# 大飯発電所3・4号炉に関する 審査の概要

平成29年6月

原子力規制委員会  
Nuclear Regulation Authority

# 基準地震動

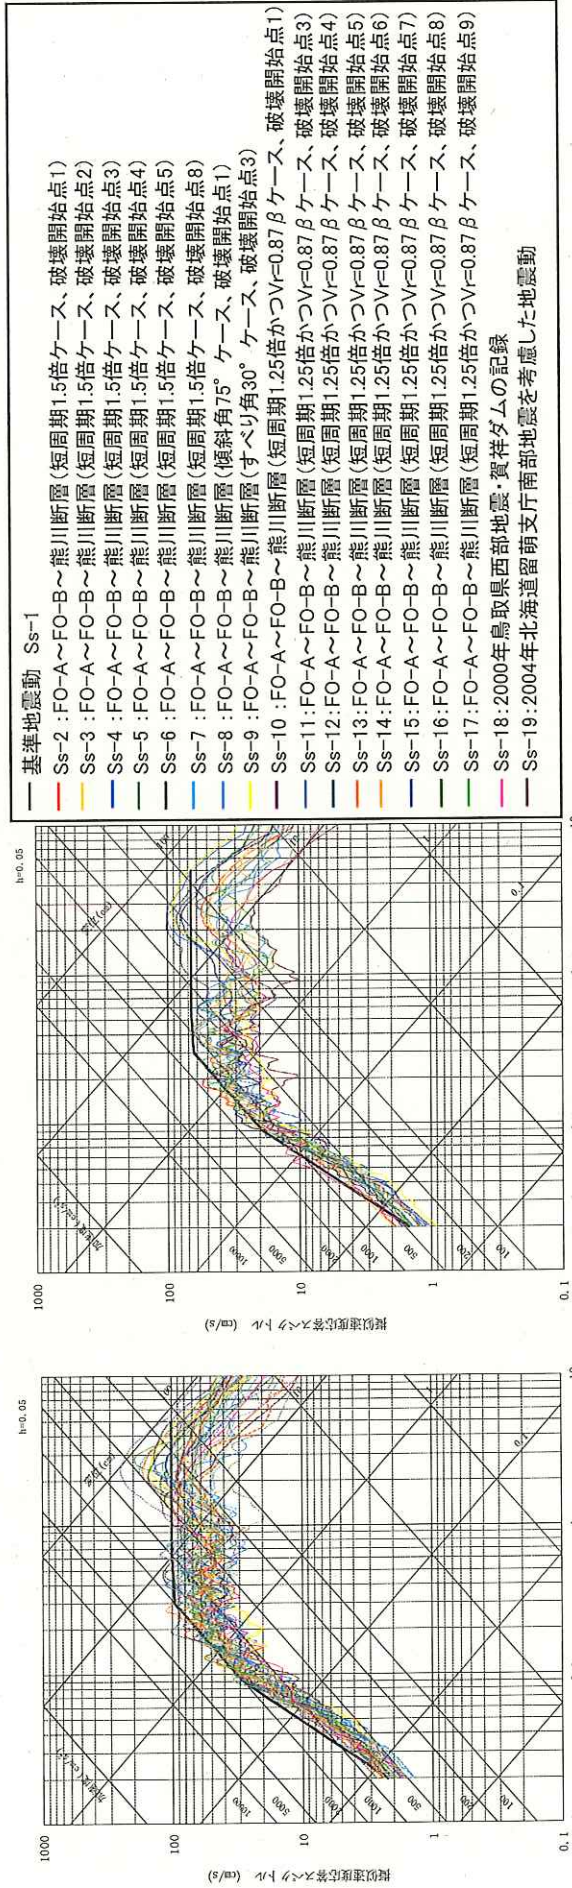
- 19種類の基準地震動を設定。申請当初の最大加速度700ガルから856ガルに引き上げ。
- 応答スペクトルに基づく基準地震動Ss-1(最大加速度700ガル)
- 断層モデルを用いた手法による基準地震動Ss-2～Ss-17(最大加速度はSs-4で856ガル)
- 震源を特定せず策定する地震動として、以下の2つ。
  - 2000年鳥取県西部地震における賀祥ダムでの観測記録による地震動(Ss-18)
  - 2004年北海道留萌支庁南部地震を考慮した地震動(Ss-19)

波源位置図  
(出典:関西電力説明資料に削除修正)

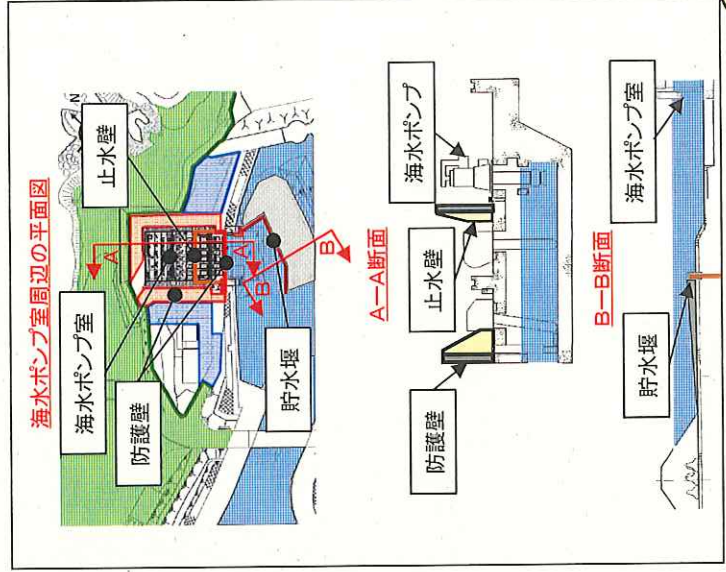
- 地震による津波だけでなく、地震以外の要因による津波も考慮し、敷地に最も影響を与える津波(基準津波)として、水位上昇側、水位下降側共に若狭海丘列付近断層と隠岐トラフ海底地すべりの組み合わせによる津波を選定。
- 取水路(奥)の入力津波高さ6.9mに対して、津波防護の対象となる建屋や屋外設備が設置される敷地高さは9.7m以上(標高8.0m以上エリア)であり、津波の遡上はない。
- 海水ポンプ室前面の入力津波高さ6.3mに対して、安全上重要な施設である海水ポンプは標高2.5mの区画に設置されているため、海水ポンプの周りに標高8.0mの防護壁及び止水壁を設置。
- 引き波時の対策として、海水ポンプ室前面の海中に貯水堰を設置し、海水ポンプによる取水性を確保。
